**Windenergie Schwarzes Moor GmbH & Co. KG. /  
Dailer u. Peters Moor GmbH & Co. KG. /  
Windenergie Heetberger Damm GmbH & Co. KG.  
mit Schreiben vom 27.11.2015**

**IFE Eriksen AG, mit Schreiben vom 27.11.2015**

Der Verwaltungsausschuss der Stadt Friesoythe hat in seiner Sitzung vom 07.10.2015 die erneute öffentliche Auslegung der 64. Änderung des Flächennutzungsplanes für die Ausweisung eines Sondergebietes Windenergie der in der Potenzialstudie ermittelten Potenzialfläche 4 „Heinfeld“ beschlossen. Im Rahmen der erneuten öffentlichen Auslegung der 64. Flächennutzungsplanänderung nehmen wir Stellung.

Abbildung 1: Luftbild der Potenzialfläche 17

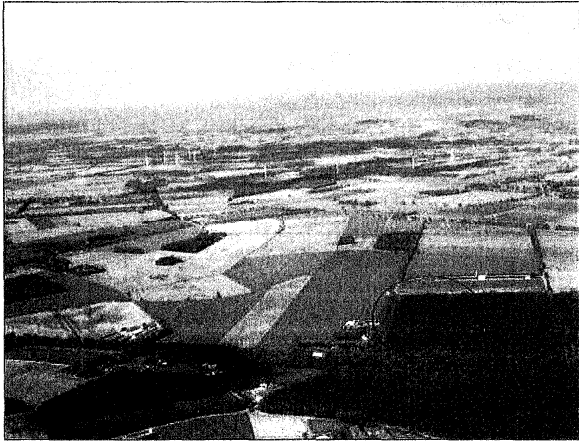
Zum Landschaftsbild am Standort „Thüler Weg“ ist festzustellen, dass naturnahe Strukturen in der ausgeräumten Agrarlandschaft weitgehend fehlen (s. Abbildung 1). Die vorhandenen großen landwirtschaftlichen Produktionsanlagen beeinflussen das Landschaftserleben sowohl optisch als auch geruchlich. Wie in der Potenzialstudie Windenergie 2012 zutreffend festgestellt wird, ist eine Vorbelastung durch die vorhandenen Windenergieanlagen auf dem Gebiet der Gemeinde Garrel gegeben, wo auch eine Erweiterung geplant ist. In der abschließenden Bewertung des Standorts in der Potenzialstudie Windenergie 2012 wird dazu korrekt festgestellt, dass durch die Planungen ein interkommunaler Windpark entstehen würde.

Abbildung 2: Schutzgebiete im Umfeld der Potenzialfläche 17

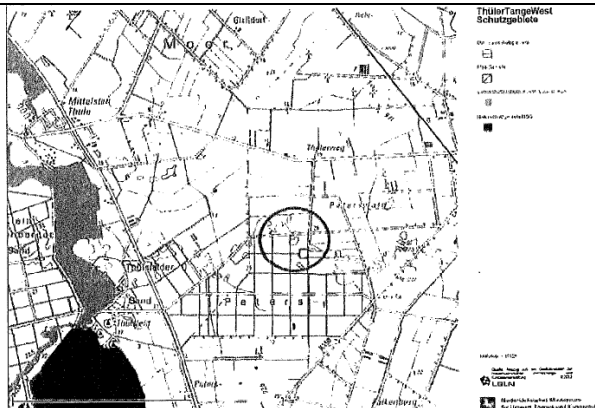
Ergänzend soll noch darauf hingewiesen werden, dass im näheren Umfeld der Potenzialfläche „Thüler Weg“ keine Schutzgebiete vorhanden sind. Die Distanz zur Thülsfelder Talsperre beträgt > 2.200m (Naturschutzgebiet, in abweichender Abgrenzung FFH-Gebiet „Heiden und Moore an der Talsperre Thülsfeld“). Auswirkungen einer Windpark-Realisierung auf Schutzgebiete können daher an diesem Standort sicher ausgeschlossen werden (Abbildung 2).

Die Zurückstellung der Potenzialfläche „Thüler Weg“ gegenüber dem Plangebiet erfolgte nicht aufgrund einer artenschutzrechtlichen Bewertung sondern aus anderen städtebaulichen Gründen.
